榕发·瀚棠项目

——拟变更方案

总平面图

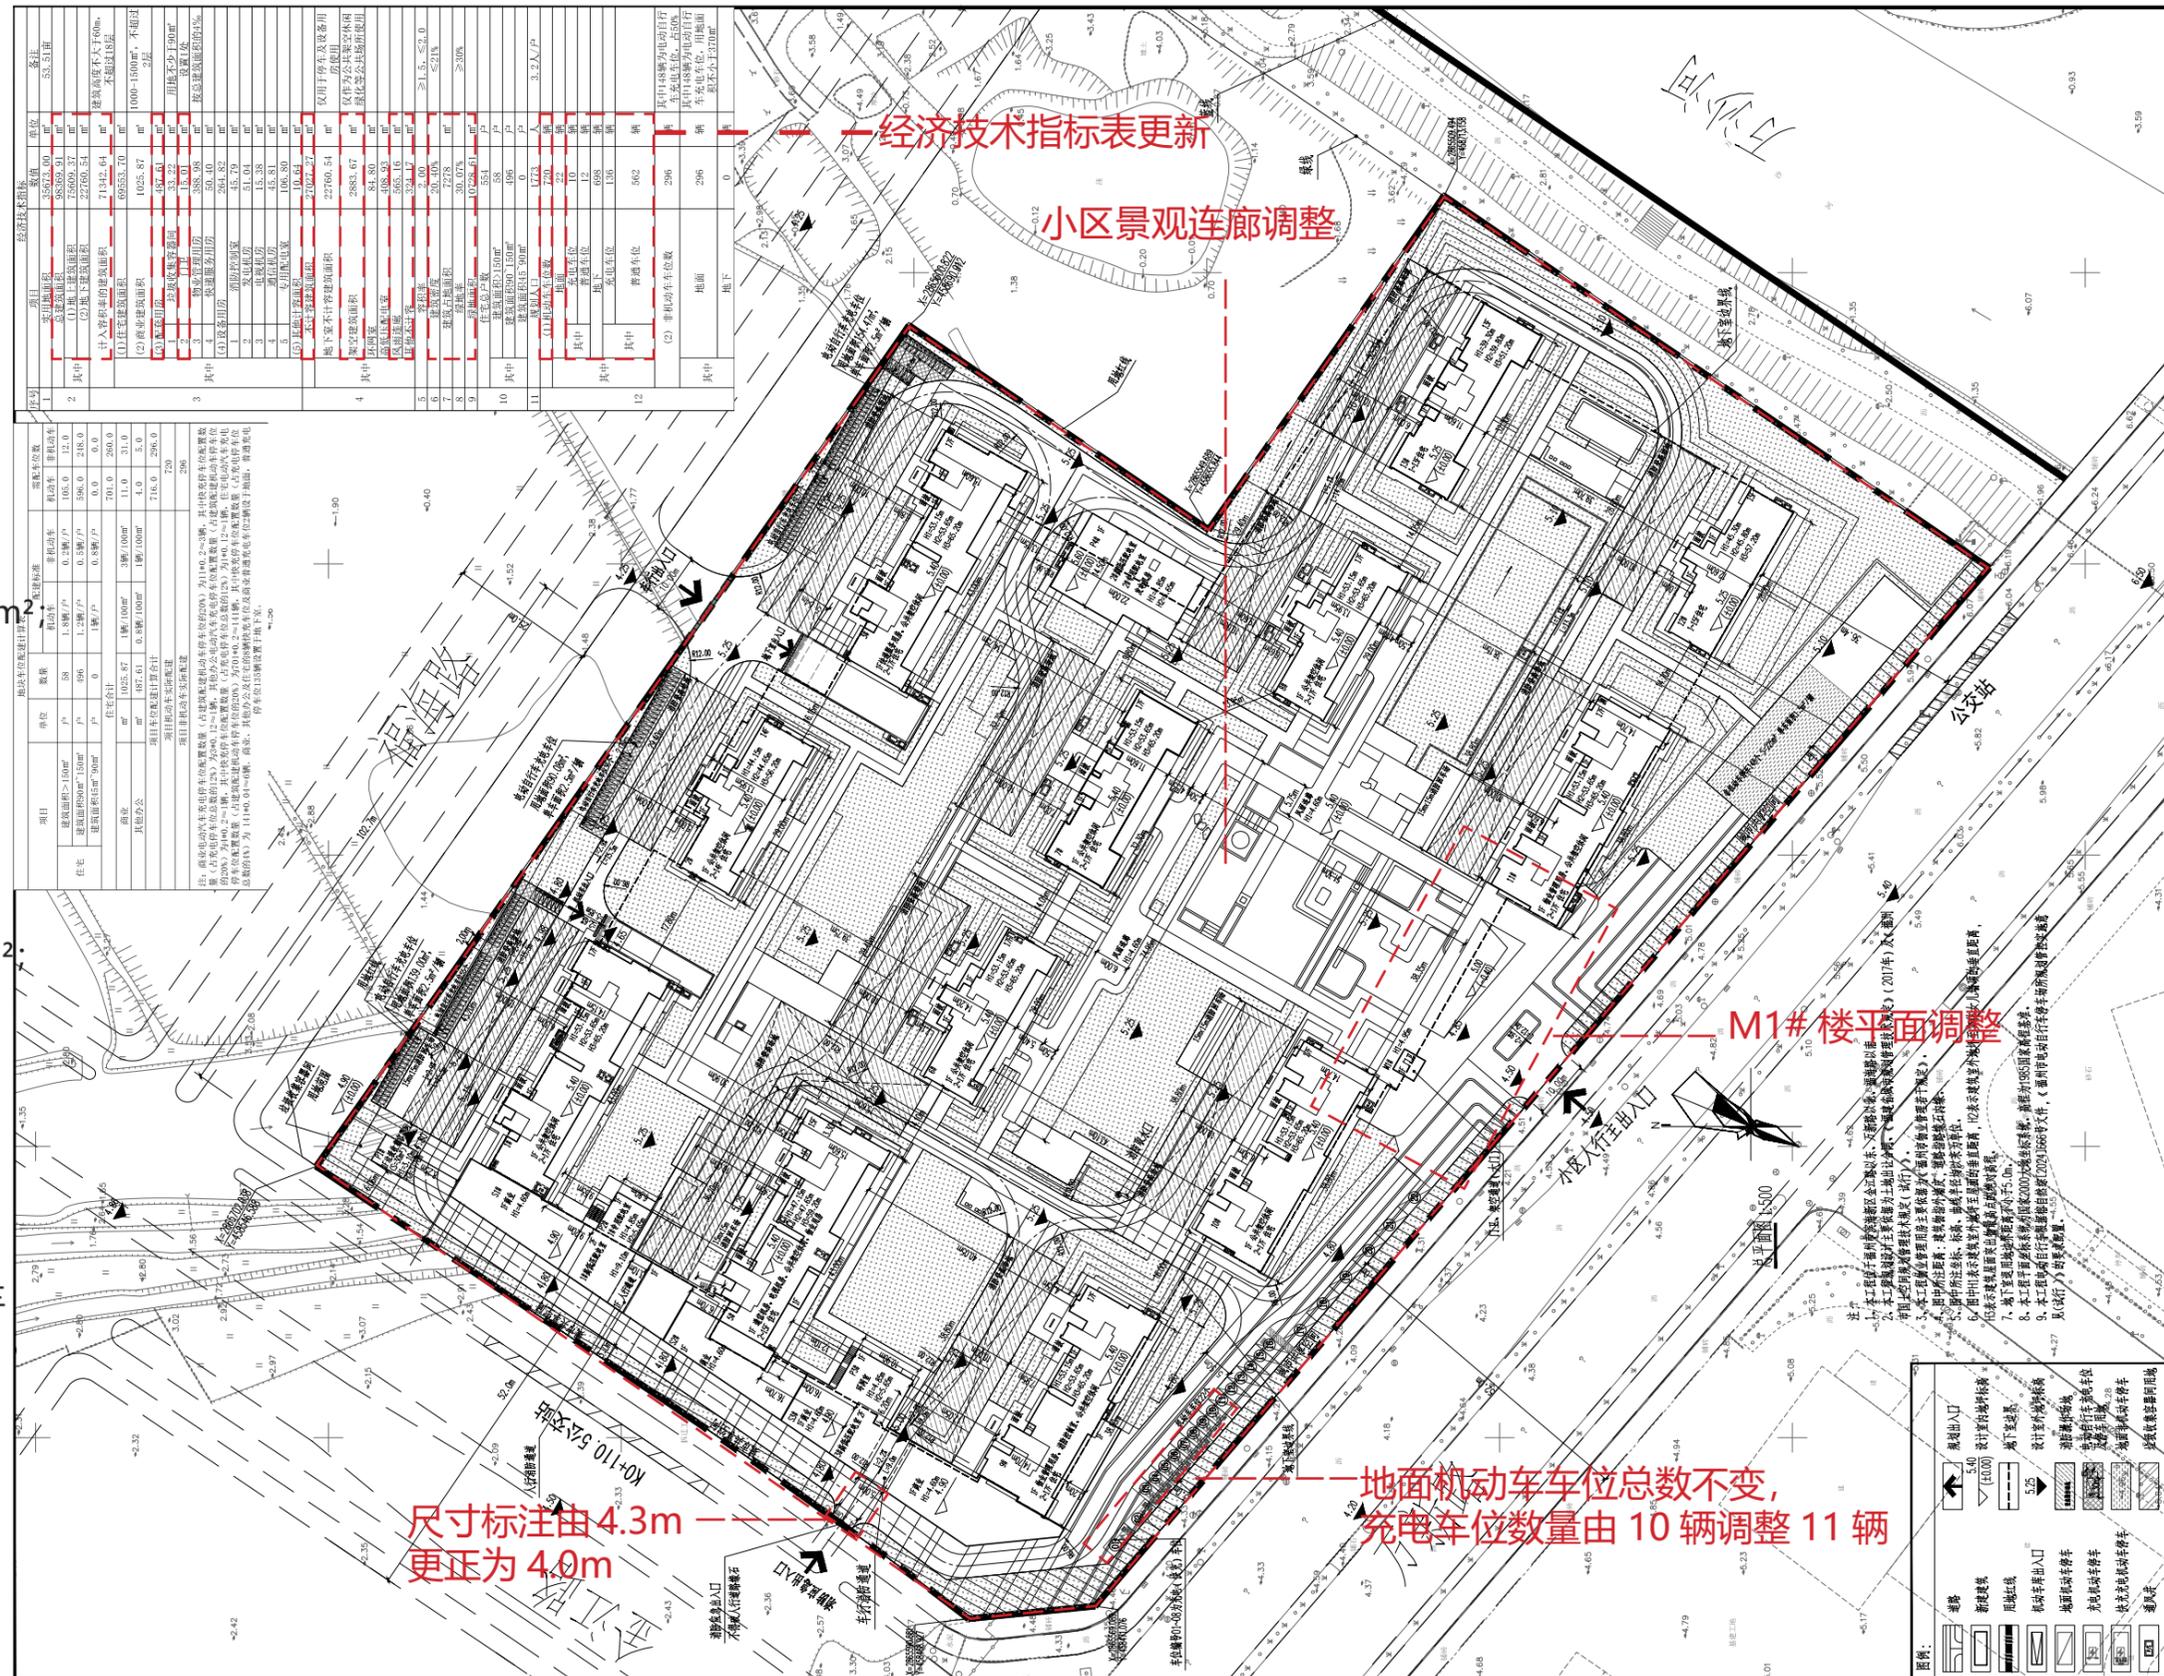
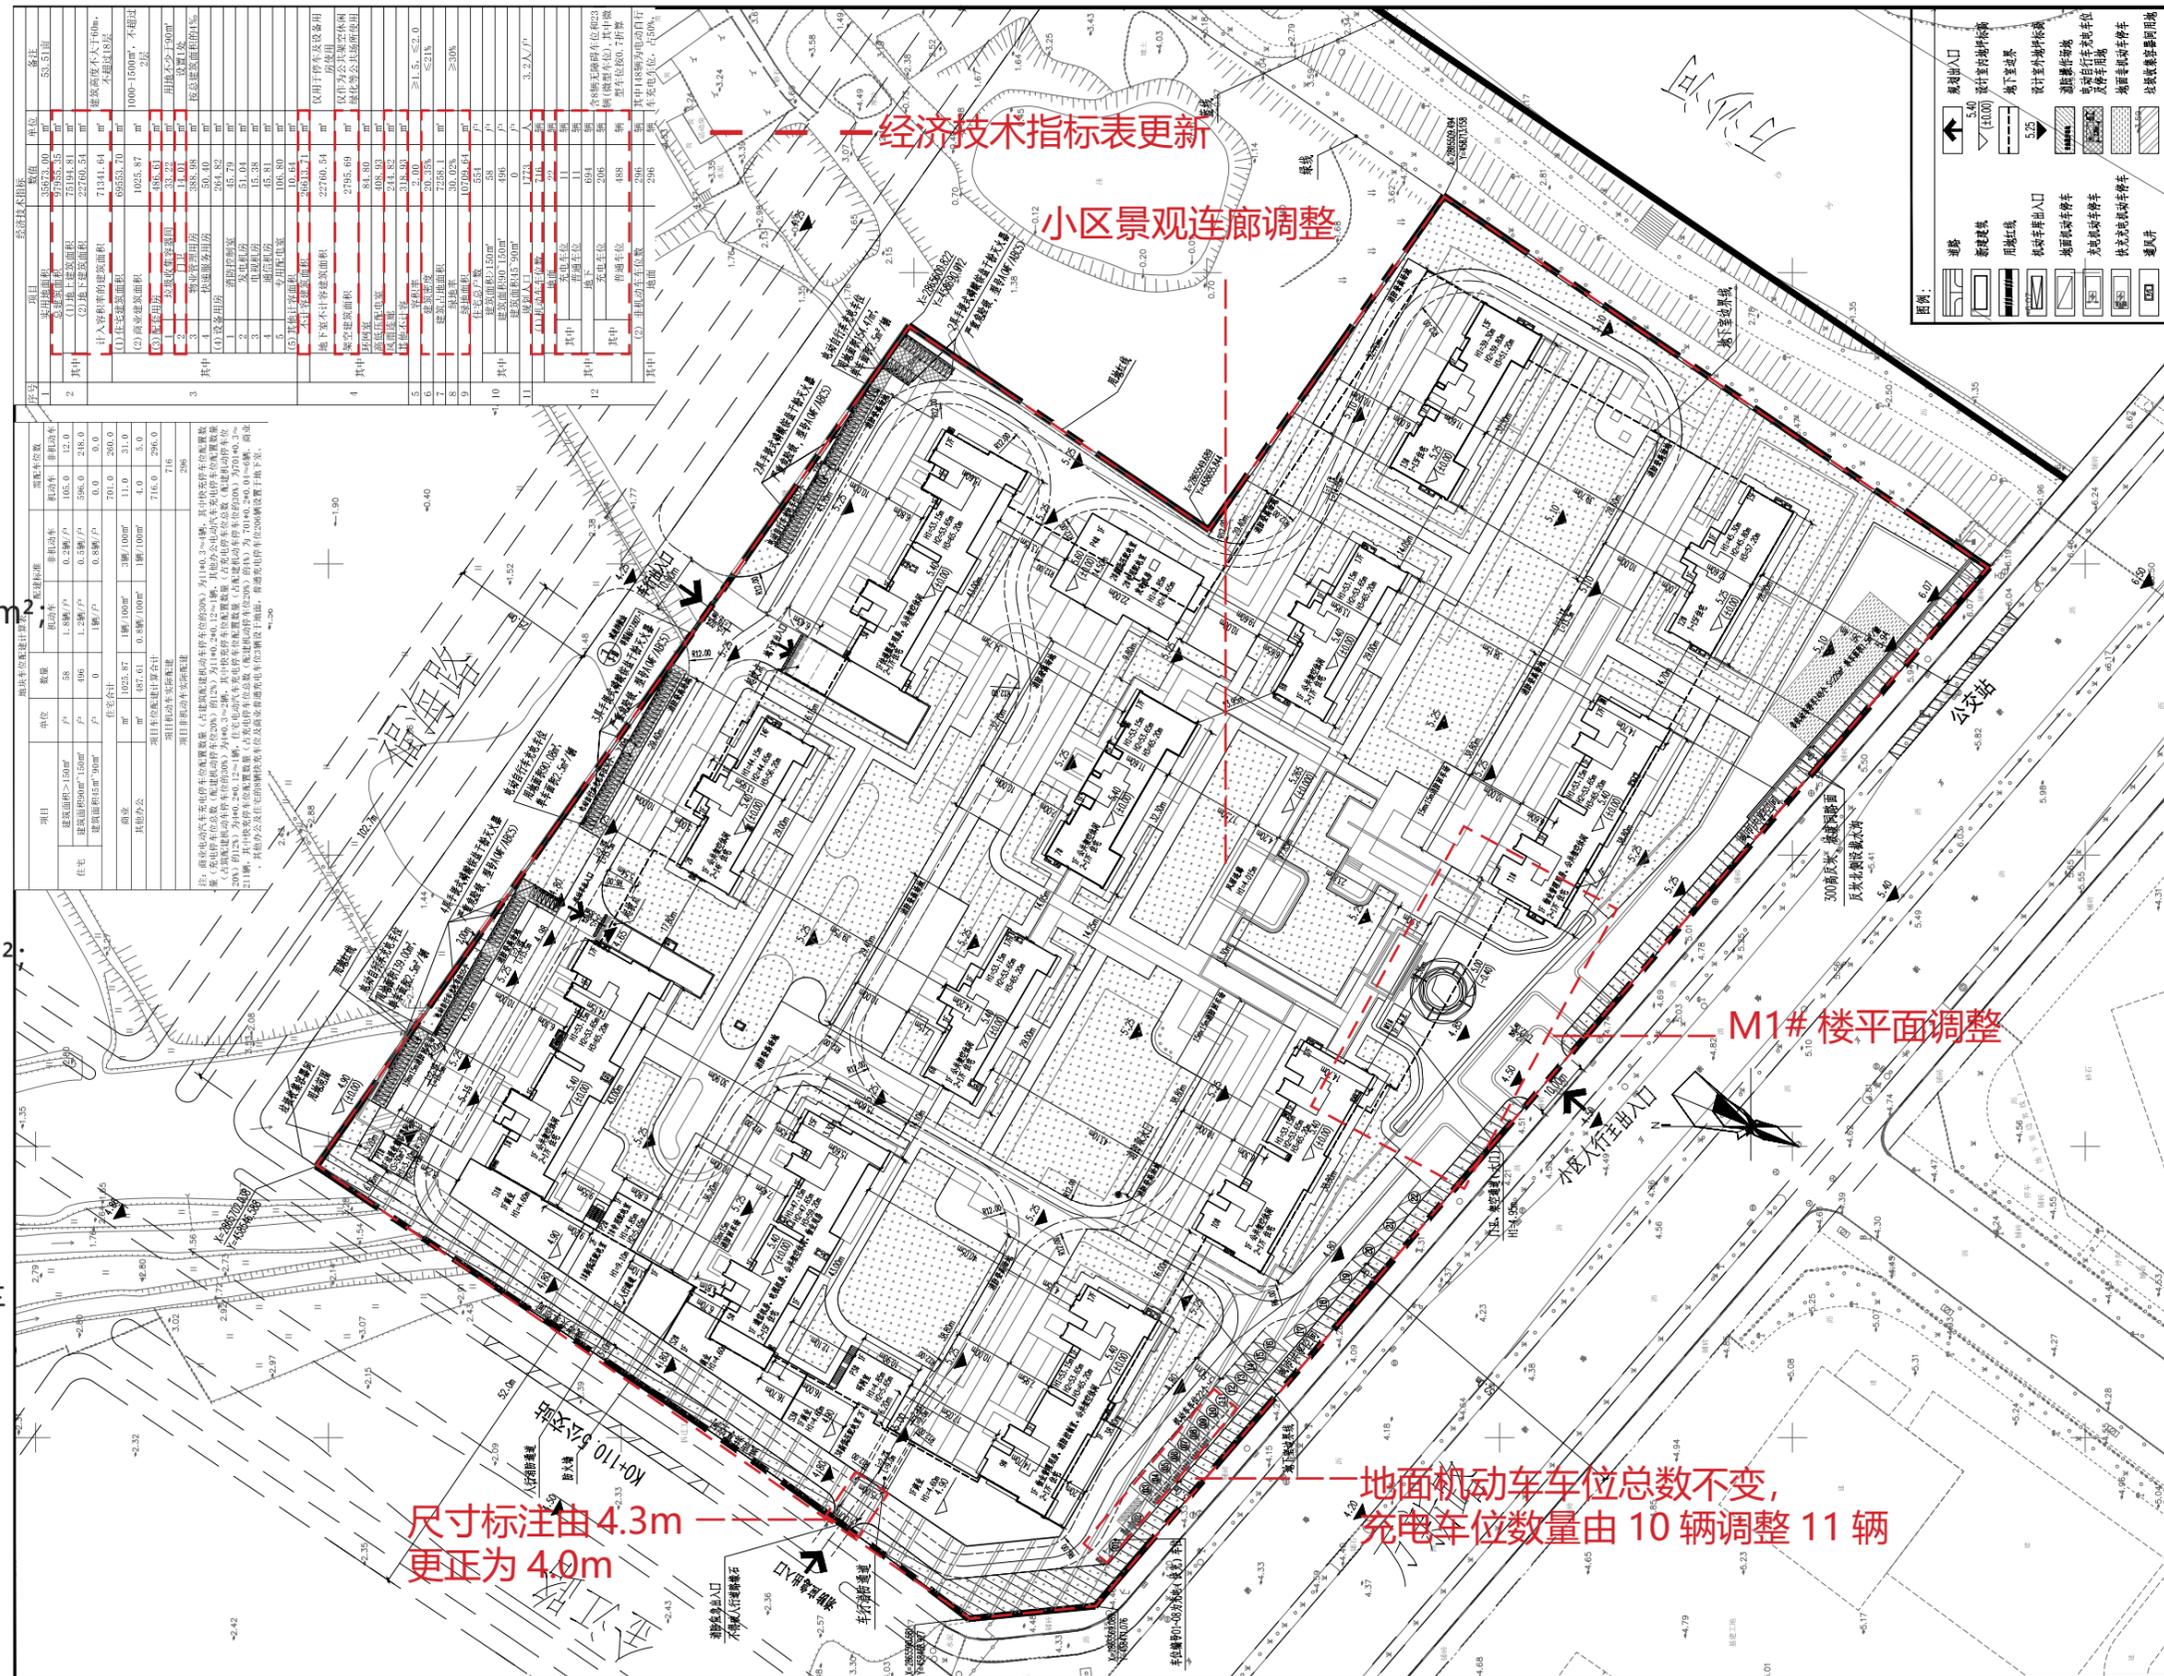
1. 主入口 M1# 楼平面调整;

2. 总平景观、风雨连廊平面调整;

3. 尺寸标注更正

4. 经济技术指标表更新调整,

门卫由 15.01m² 调整为 14.01m²;

架空层建筑面由 2883.67m² 调整为 2795.69m²;

风雨连廊由 565.16m² 调整为 244.82m²;

其他不计容由 324.17m² 调整为 318.93m²;

4.3 建筑占地面积由 7278m² 调整为 7258.1m²;

建筑密度由 20.4% 调整为 20.35%;

4.4 绿地面积由 10728.61m² 调整为 10709.64m²;

绿地率由 30.07% 调整为 30.02%;

4.5 机动车车位总数由 720 辆调整为 716 辆,

地面机动车车位总数不变, 其中充电车位由 10 辆调整为 11 辆;

地下机动车车位总数由 698 辆调整为 694 辆, 其中电动车位由 136 辆调整为 206 辆, 普通车车位由 562 辆调整为 488 辆。
